2 商品説明

2-1 エンジン	2-2
〔1〕 フューエルシステム	2-2
2-2 シャシ	2-3
〔1〕 ステアリング	2-3
2-3 ボディ	2-4
〔1〕 ボディ外装	2-4
〔2〕 ボディ機能装備品	2-4
〔3〕 ボディ内装	2-4
2-4 SRSエアバッグ & シートベルト	2-6
〔1〕 SRSエアバッグ	2-6
〔2〕 プリテンショナー付シートベルト	2-6
〔3〕 シートベルト	2-7

(1) フューエルシステム

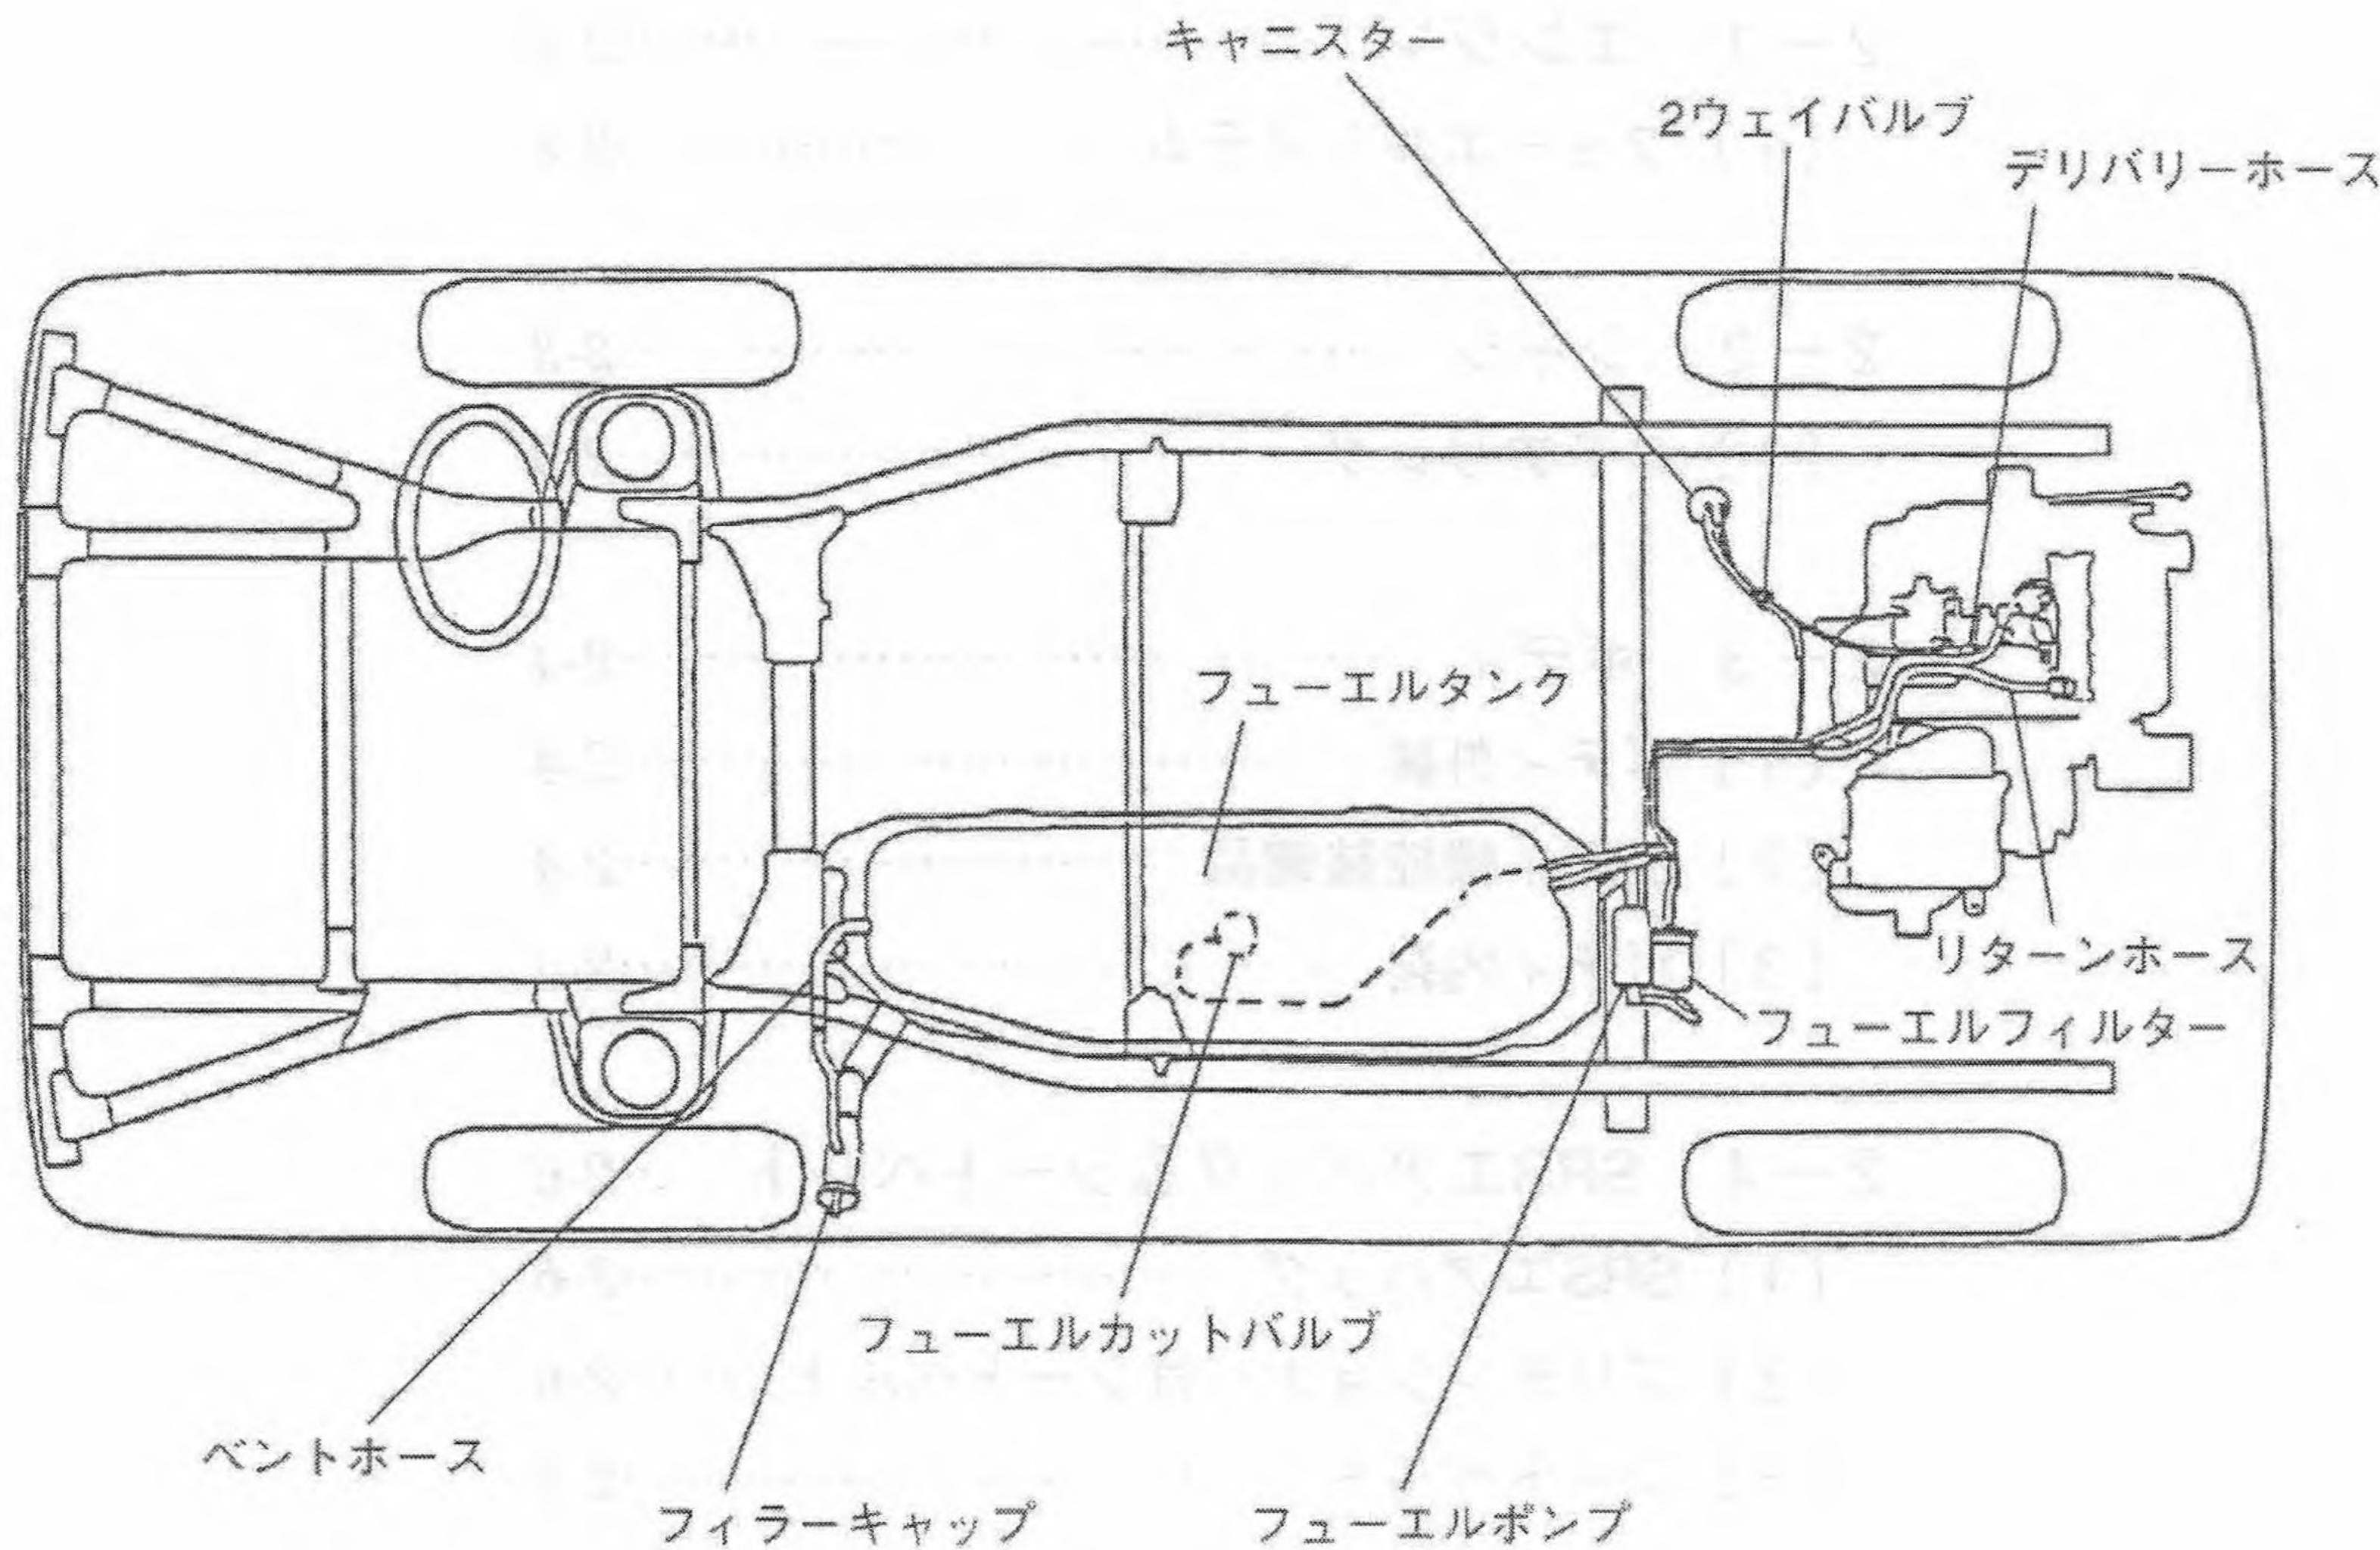
車両転倒時の安全性向上のため、フューエルカットバルブを全車標準装備しました。

フューエルタンクのキャニスター出口部にフューエルカットバルブを装着し、安全性向上を図りました。

フューエルカットバルブは、車両転倒時の燃料漏れ防止、および燃料蒸発ガス系統への燃料流入を防止します。

(1) カラードバンパーの展開拡大

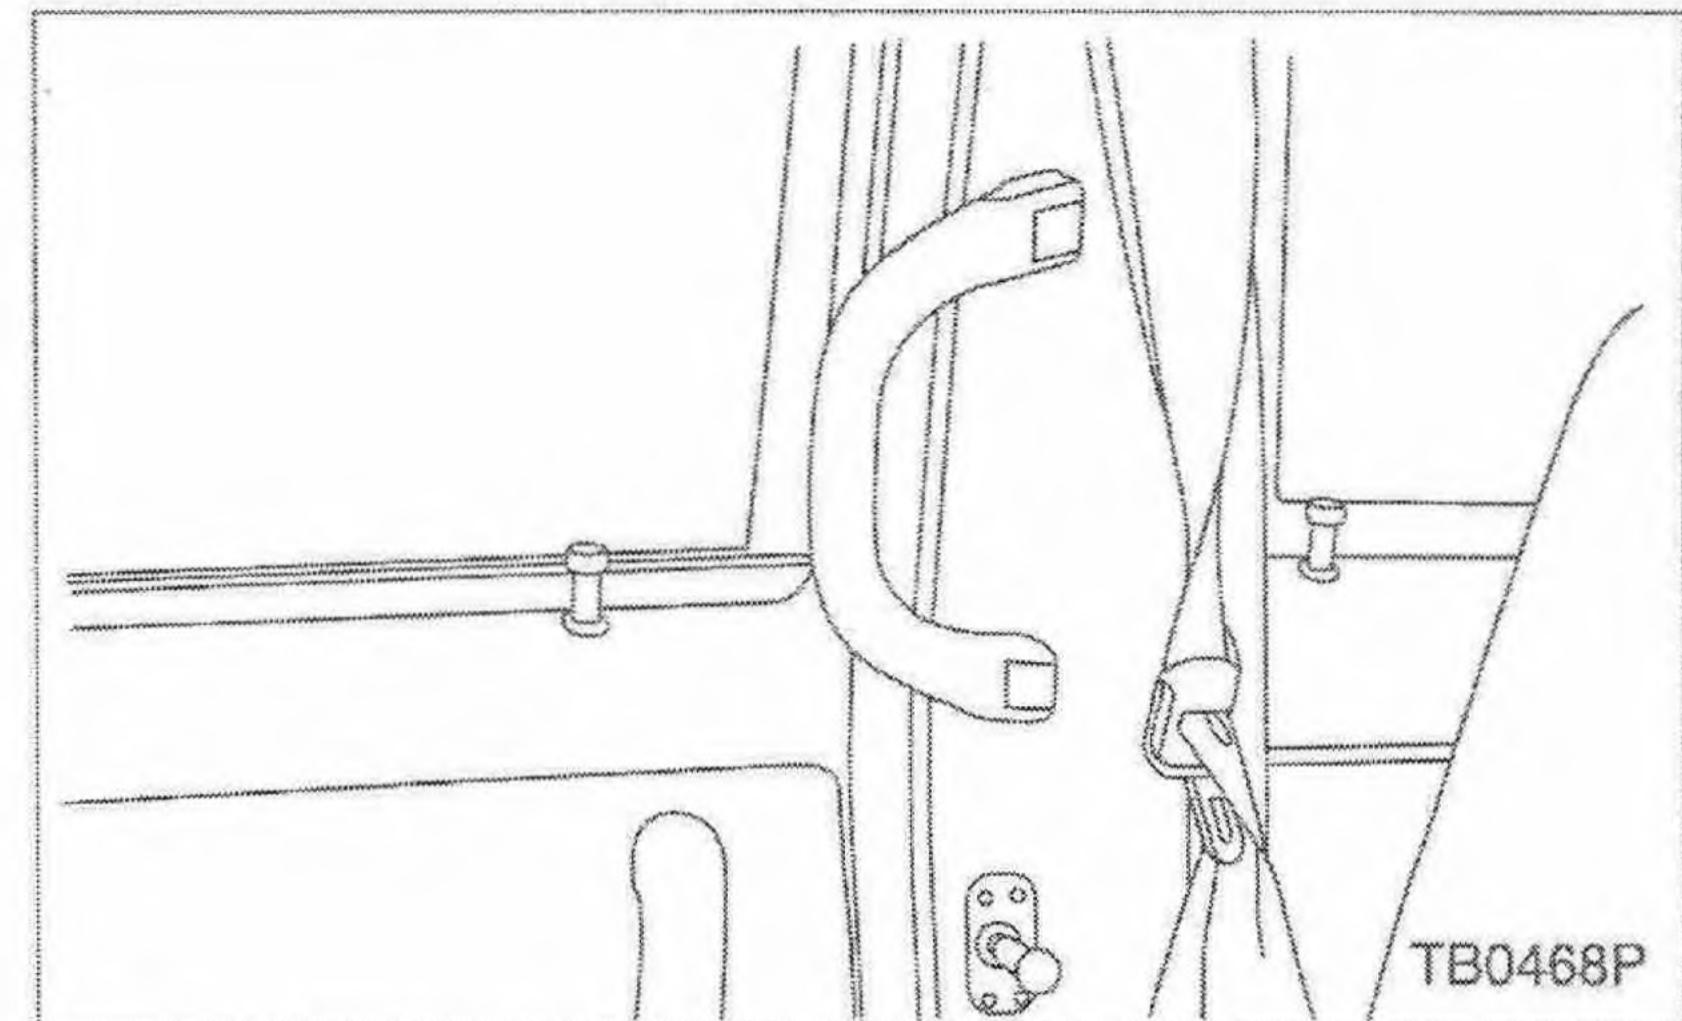
市場で好評のカラードバンパーをTBおよびVBにも展開しました。これにより、赤帽車と郵政車を除く全車にカラードバンパーが展開となります。

(1) バンVBに助手席リクライニングを追加

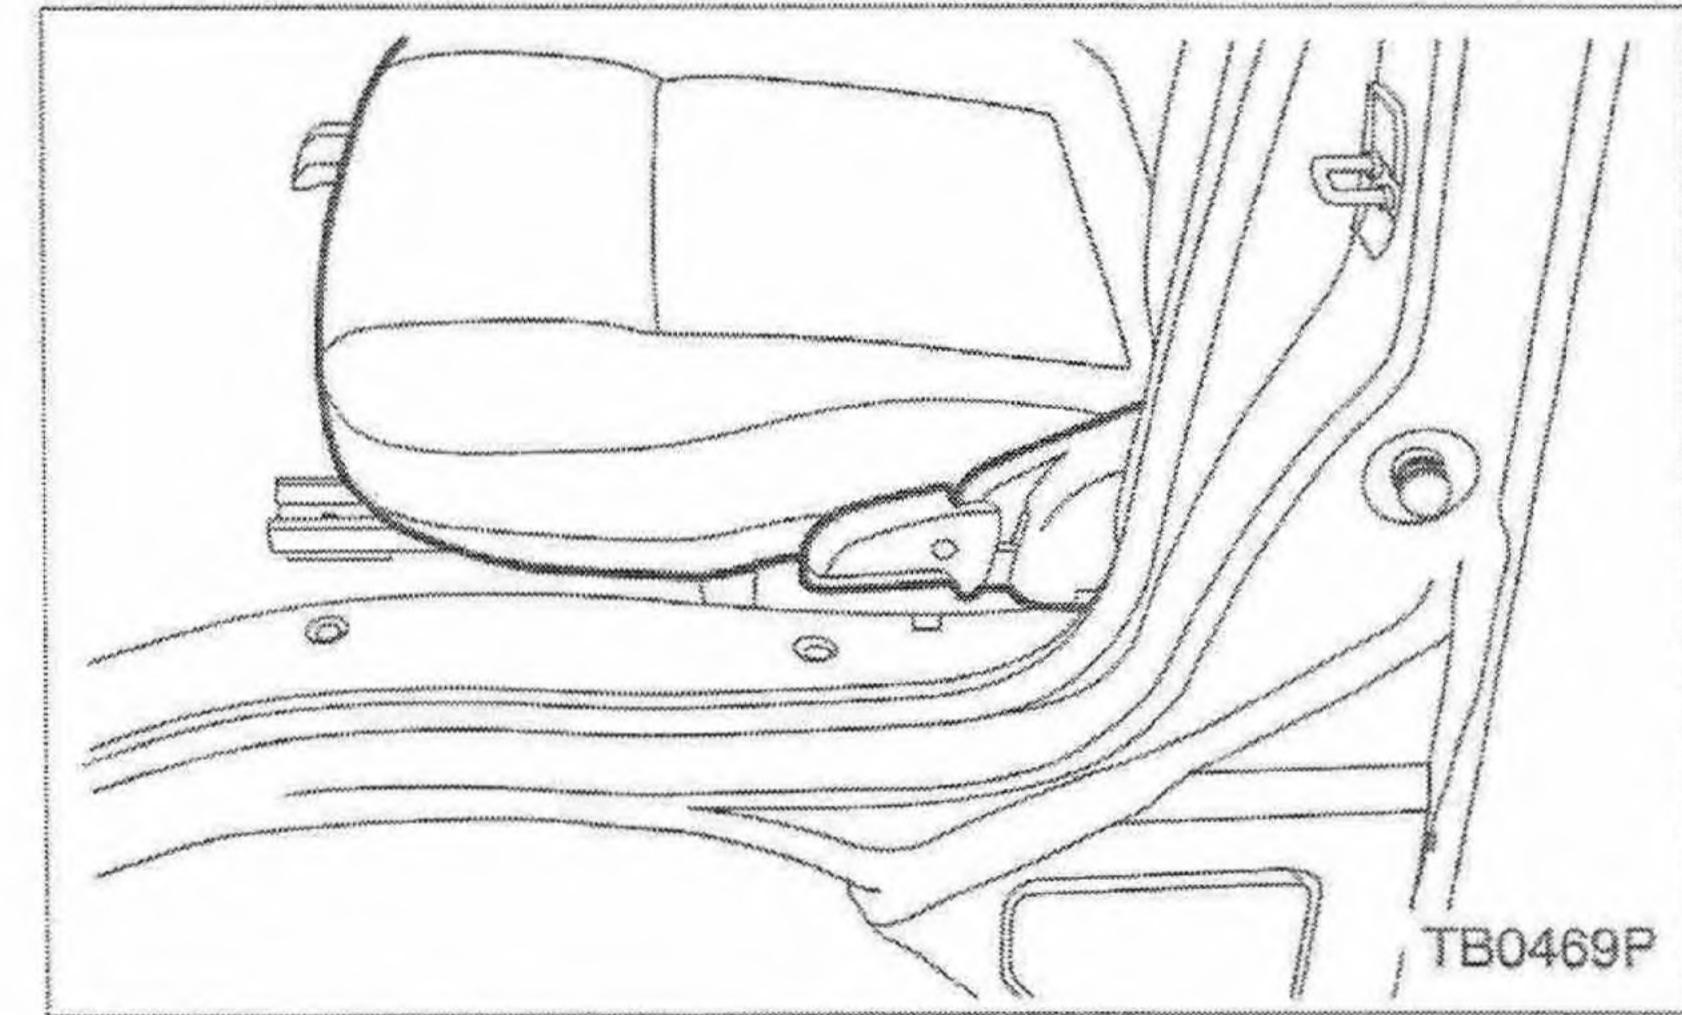
助手席の快適性向上および長尺物の積載等の商品力向上のため、バンVBに助手席リクライニングを追加しました。

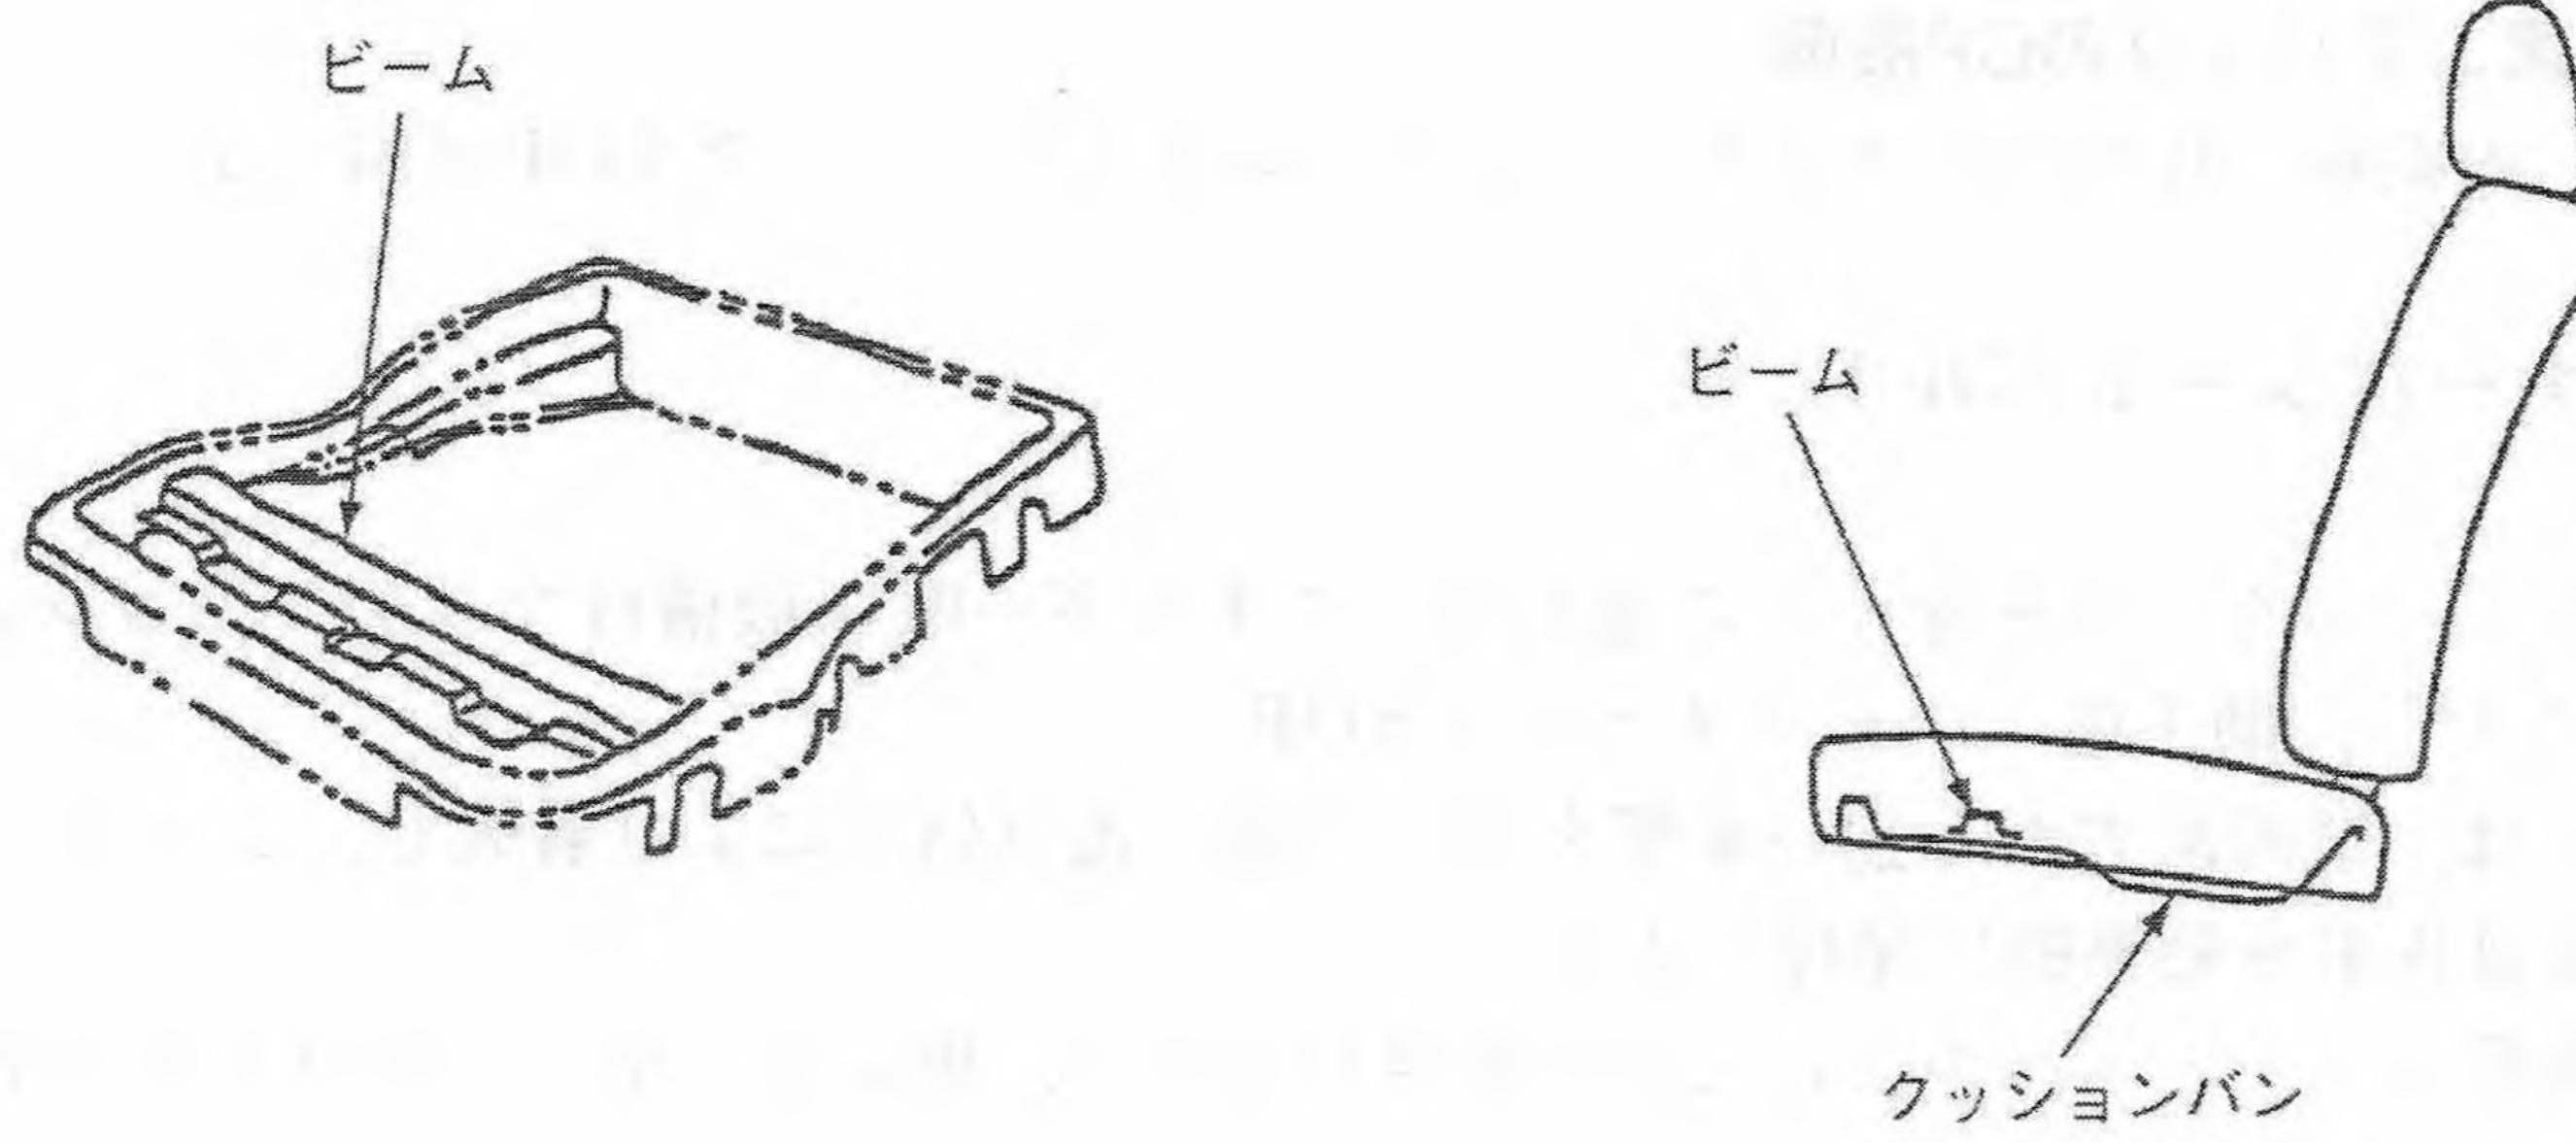
(2) 運転席シートクッションパンに車両衝突時の乗員腰移動低減部材を追加しました。(バン, ディアス, ワゴン)
